Referència: 1870/0/3 Materials: PP

Denominació: Interior tapa 200 ml quadrat per T-55 Data: 25/01/2021

Motiu informe: Dimensional de l'interior tapa 200 ml quadrat per T-55. Proves fetes 11/02/21.

INFORME DIMENSIONAL DE MIDES FUNCIONALS

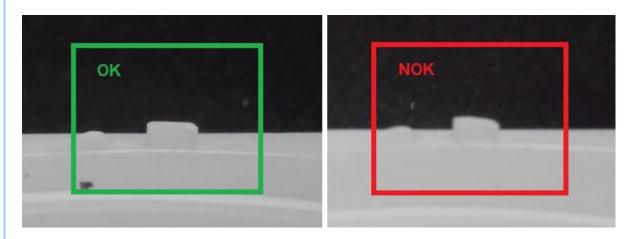
Ample anclatges	Ample Paret ext.	Diàmetre interior	Diàmetre rosca	Diàmetre topes	Ample anclatges	Alt anclatge	Alçada total
		92.74 mm	91.9 mm	Ø 79.2 mm	-	82.01 mm	20 mm	1.5 mm	16.5 mm
	17"	92.82 mm	91.96 mm	79.22 mm	76.80 mm	83.07 mm	19.87 mm	1.55 mm	16.58 mm
	25"	93.10 mm	92.20 mm	79.42 mm	76.99 mm	83.27 mm	19.87 mm	1.55 mm	16.58 mm

Profunditat valona 11.6 mm	Diàmetre zona disc -	Ample tope 3.92 mm	Alt tope 1.67 mm
17"	11.81 mm	76.70 mm	3.94 mm	1.65 mm
25"	11.81 mm	76.84 mm	3.88 mm	1.67 mm

Amb les mostres que s'han fet, ja he detectat que hi ha interiors que els topes ja surten malament. Recordo que aquest problema ja passa amb els interiors ref.1870/0/1 de la tapa N44, i que això influeix en el mal rocat amb els tarros.

Tots els interiors han sortit bruts de la valona i la rosca.

MUNTATGE MANUAL: Les proves amb 17" van bé. Les de 25" no perquè costen de muntar.

El muntatge de les proves de 17" amb l'exterior ref. 1980/0/0 son OK.

Falta tenir els tarros ref.1898/0/4 per poder comprovar el roscat.
